Feil i plankartet - Manglende endring av areal:

Feil i plankartet - Manglande område #13, og mogeleg feil i areal:

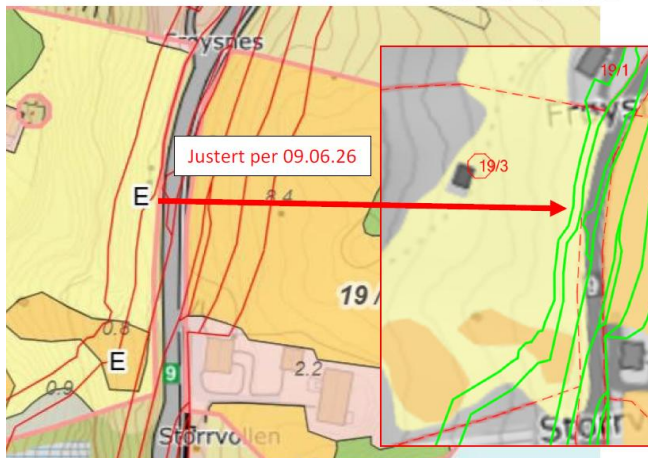
Plankartet er uendra, og samsvarer ikkje med skildring i Notat og Matjordplan.

Areala skal vere stramma inn på begge sider.

I revidert Matjordplan er det angitt innsparing av areal:

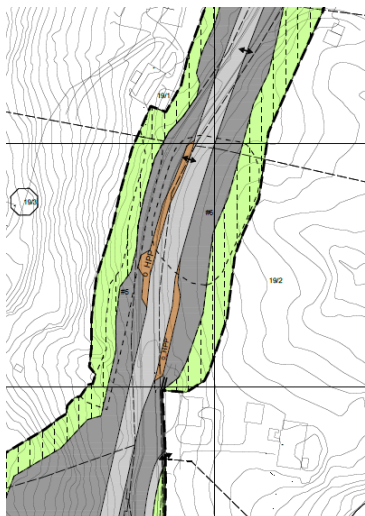
Dette er og skildra med ord i Statens Vegvesen sitt Notat 16.02.2026, revidert 09.06.2026.
